Modification pour les possesseurs de tête de safran type N1 foils

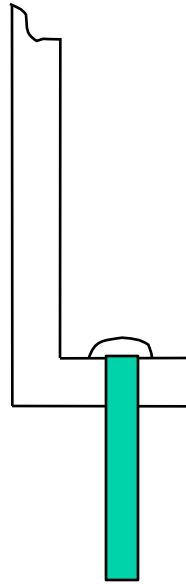
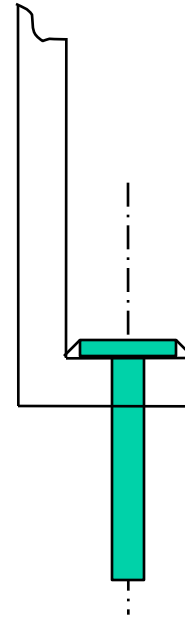
La solution d'origine avec un aiguillot simplement soudé en bout. La soudure travaille en flexion alternée et finie par fissurer. Cela conduit à une rupture en fatigue qui peut être très rapide au stade final

Modification : Un axe épaulé est soudé par l'extérieur dans le même trou. La soudure ne travaille plus en flexion et le risque de rupture en fatigue est beaucoup plus faible

Mon bricolage : J'ai utilisé un axe de ridoir de diamètre 8 mm dont j'ai chanfreiné le bout. Ensuite j'ai ressoudé ce nouvel axe en lieu et place du modèle défectueux. Cout < 1€ plus un peu d'huile de coude.
